Byggherre Felles Særmøte for endoskopi, skopvask, rengjøringsenhet NRH		
Dato/tid: 01 des 2023 9:00	Lokasjon: Forskningsparken, møterom Aqu	
Ansvarlig Thea Ekren Koren	Klassifiseringskode	
Beskrivelse Hei, vi ble enige i forberedelsesmøtet om å ha særmøte for rengjøringsenheten endoskopi NRH med ett møte før sommer og to møter etter sommer. Vi gjennomfører møtet i Forskningsparken, Nye OUS avklarer deltakere fra OUS.	Neste møte i serien	
Agenda		
001 <input type="checkbox"/>	Velkommen og presentasjon av deltakere Agenda 1. Velkommen og presentasjon av deltakere 2. Gjennomgang av tidligere aksjoner og presentasjon av justert løsning 3. Gruppen svarer ut omforent spørsmålene som er gitt i vedlagt excelark, obs. det er flere arkfaner i dokumentet som dere må gjennomgå og svare ut. 4. Oppsummering og veien videre 5. Evt. Deltakere i særmøte regjørinsenhet endoskopi NRH_231201.JPG	
002 <input type="checkbox"/>	Gjennomgang av tidligere aksjoner og presentasjon av justert løsning Det er utarbeidet en ny løsning for arealet til rengjøringsenheten for fleksible skop NRH som er utsendt gruppen i forkant av møtet og gjennomgås i dag. Gruppen mener ny løsning er god og ivaretar flyt og funksjo

Eventuelt

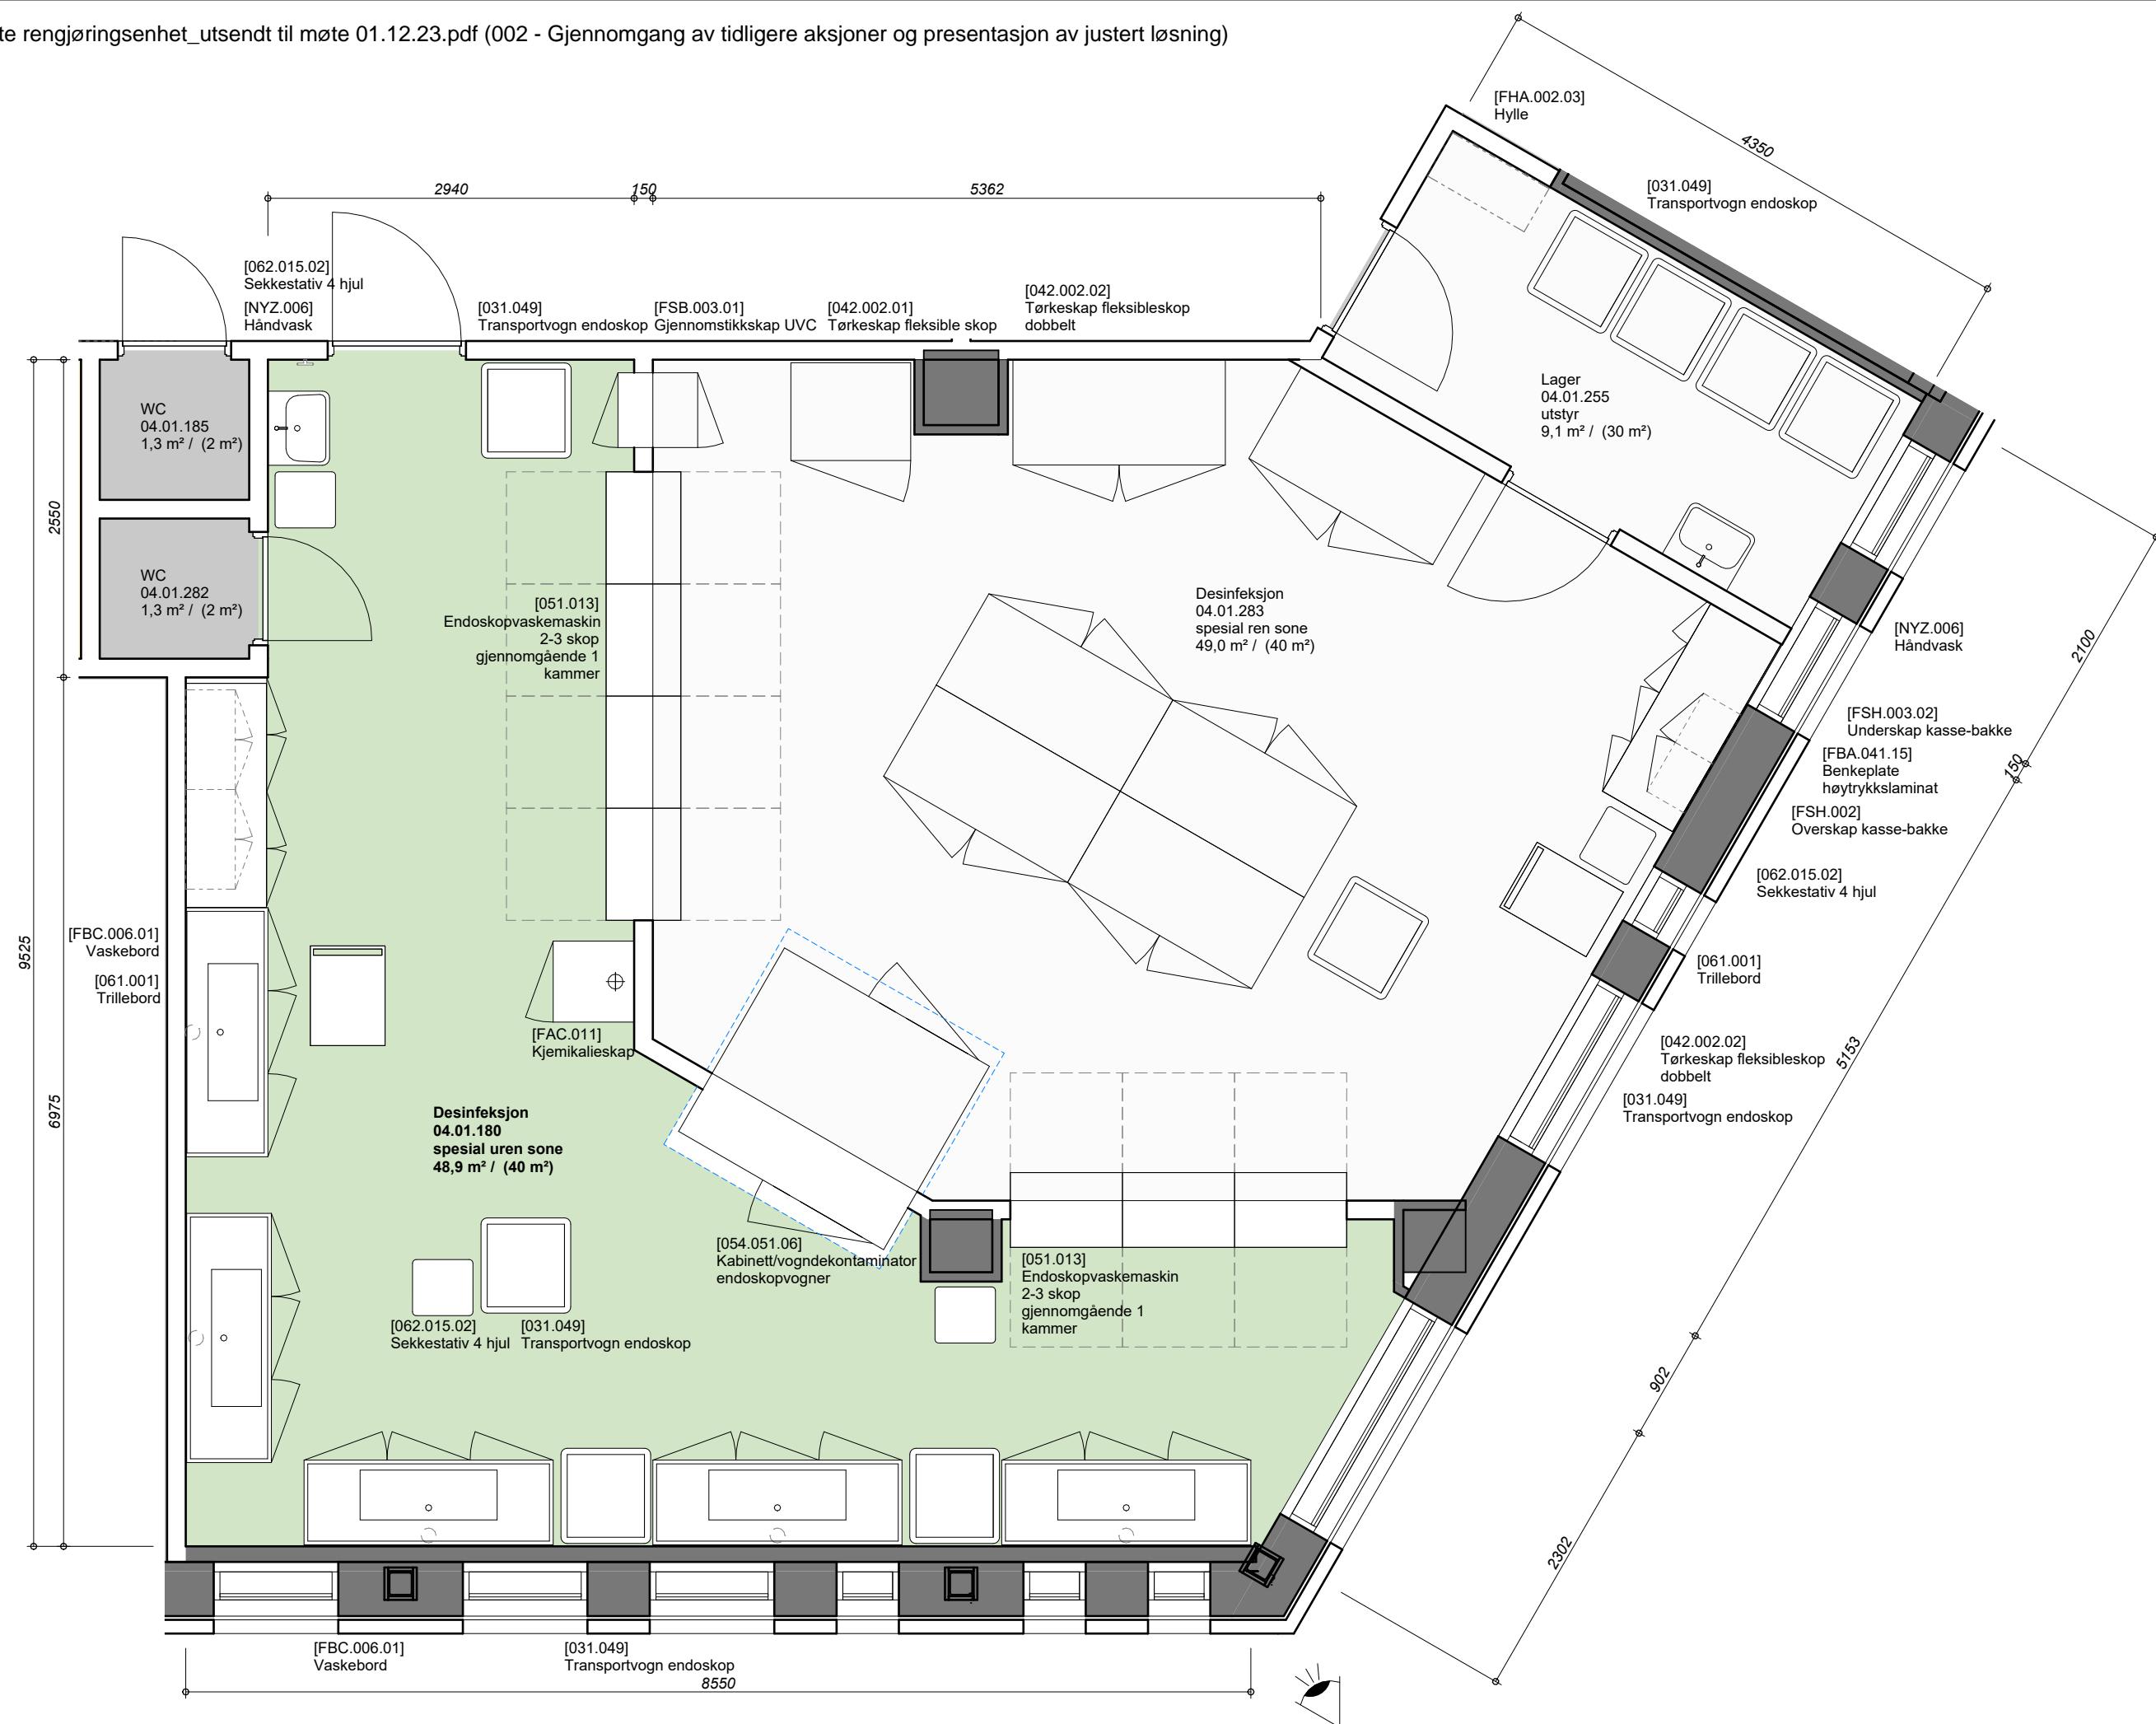
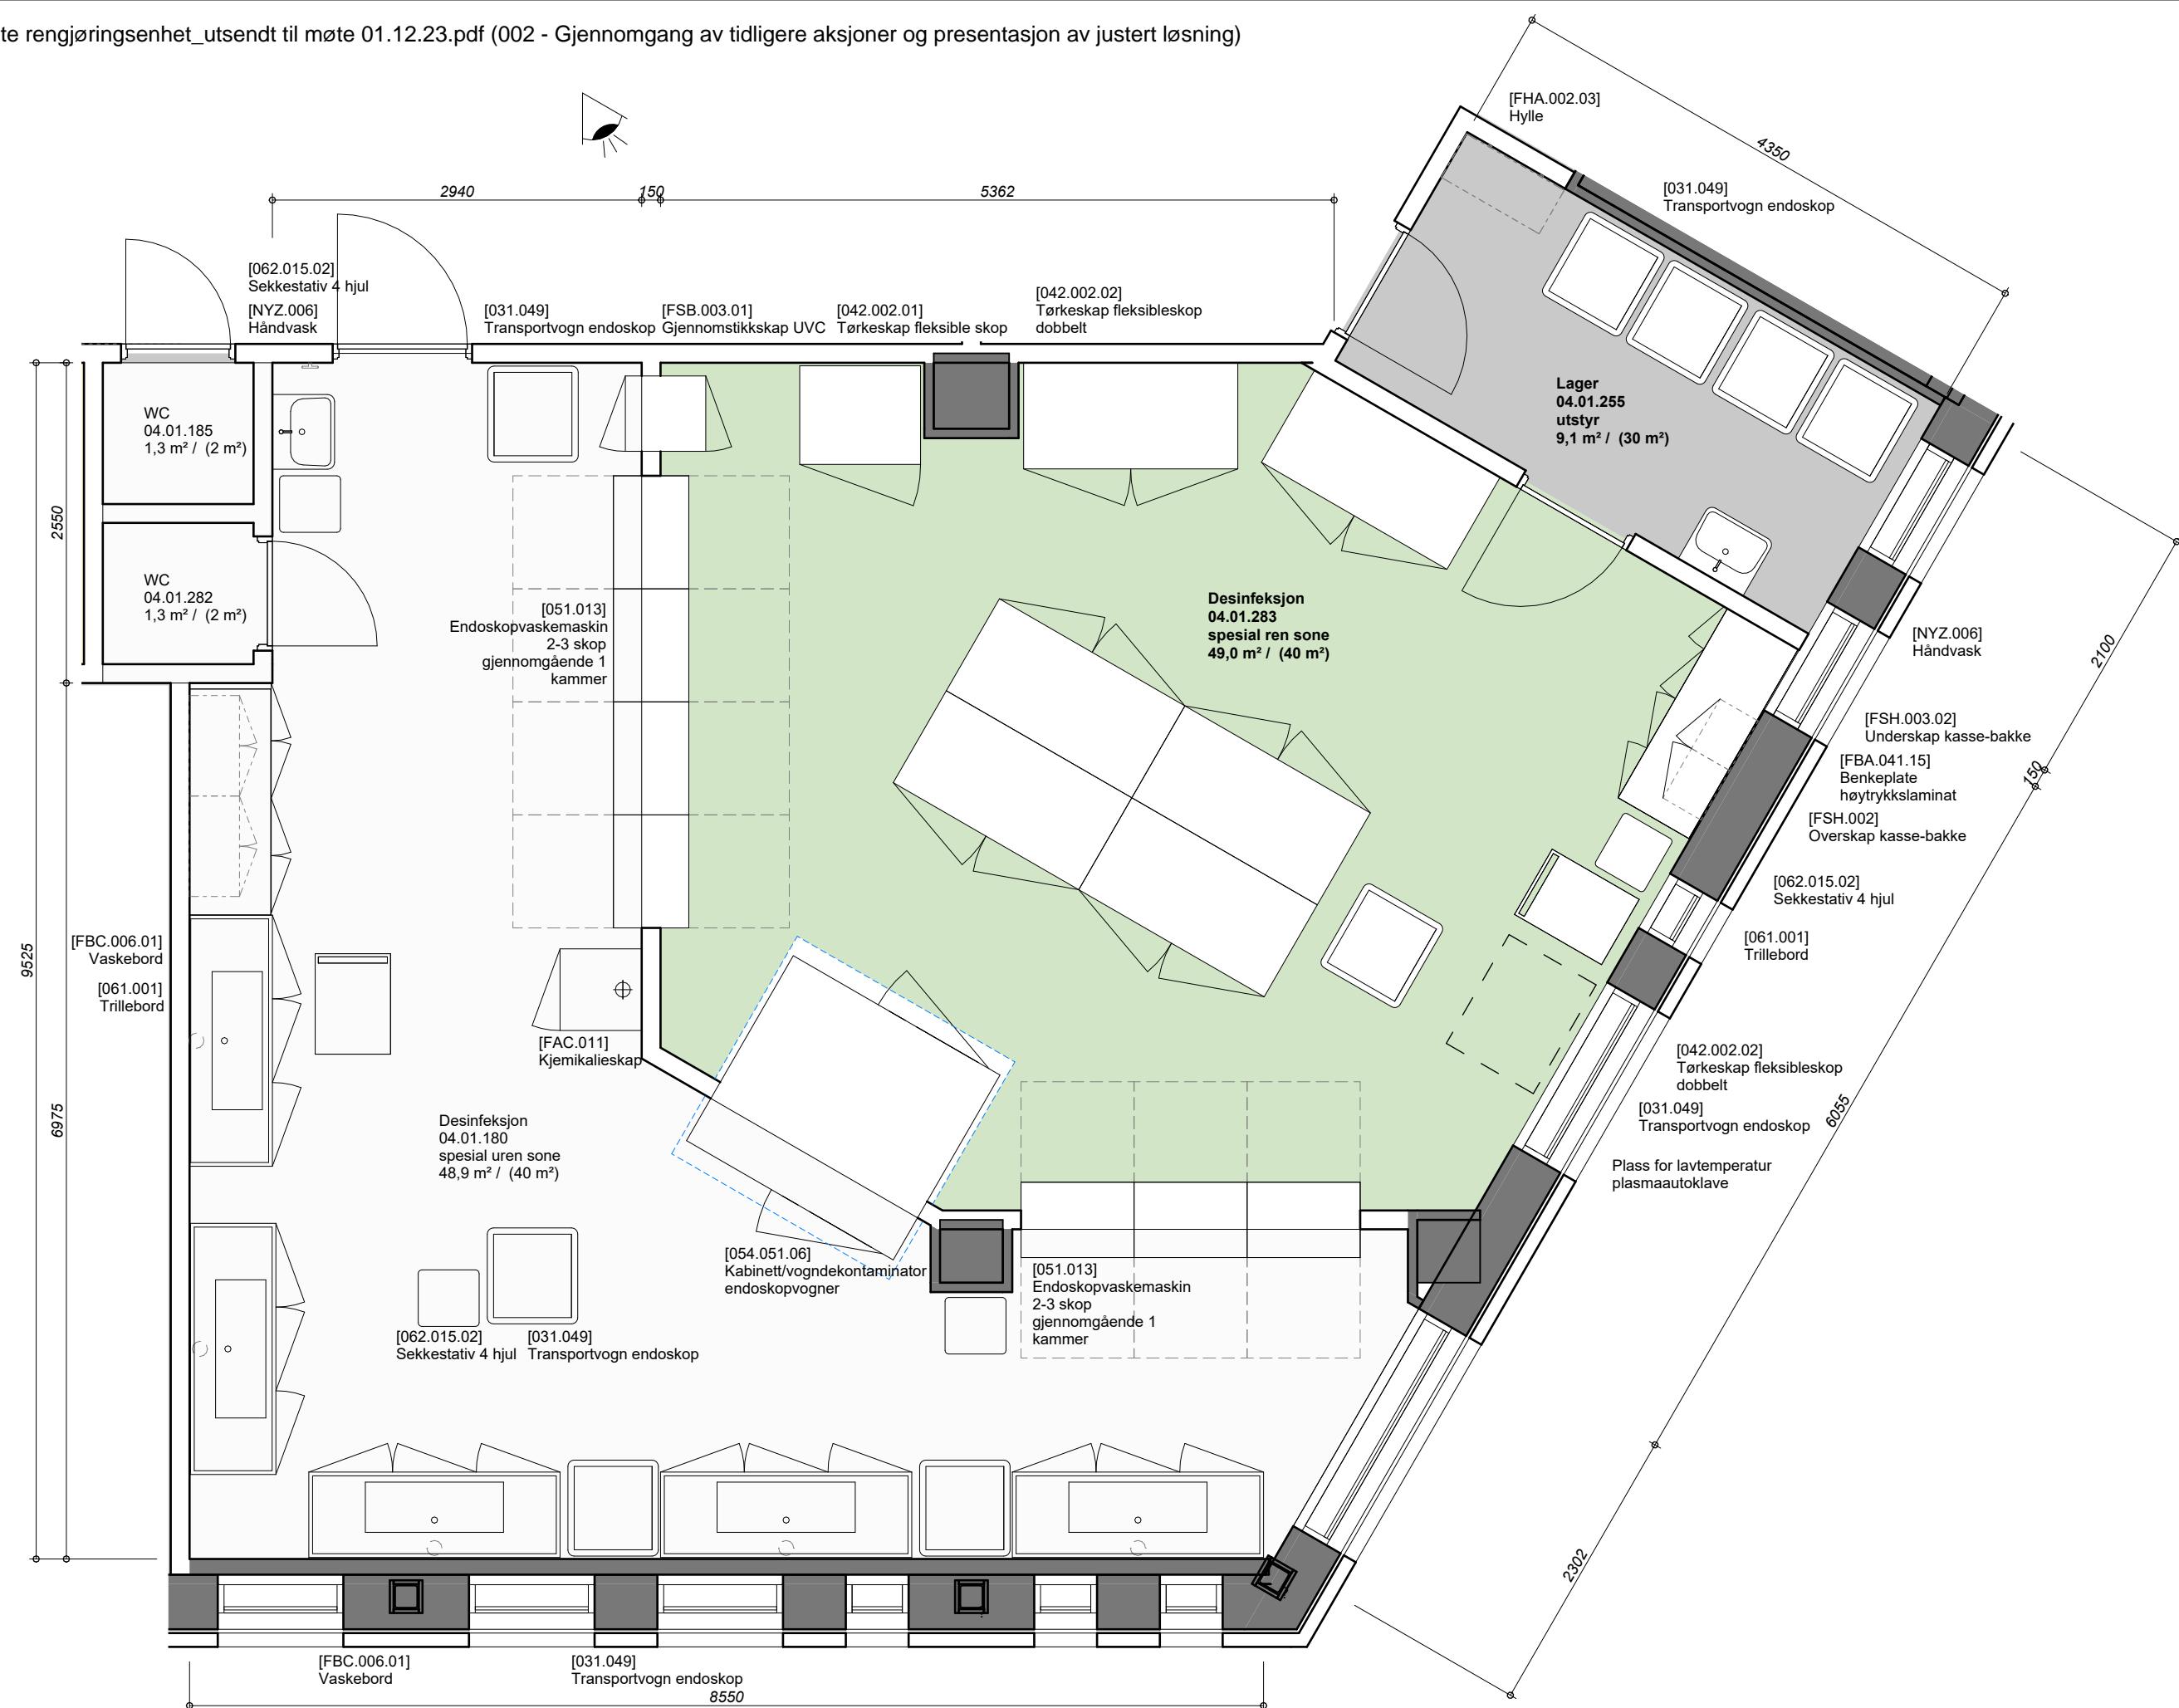
Generell spørsmål om dørene og om gruppen ønsker automatiske døråpnere. De vil helst ha mulighet for begge deler slik at mennesker kan passere, men man må ha mulighet for å kjøre vogn gjennom. PO undersøker hva som finnes. Vet ikke om det finnes, og man må være obs da på dørtynge og potensiale for å ødelegge automatikken.

Finnes det en automatisk dør som ikke er for tung til å kunne brukes også manuelt og som har god levetid?
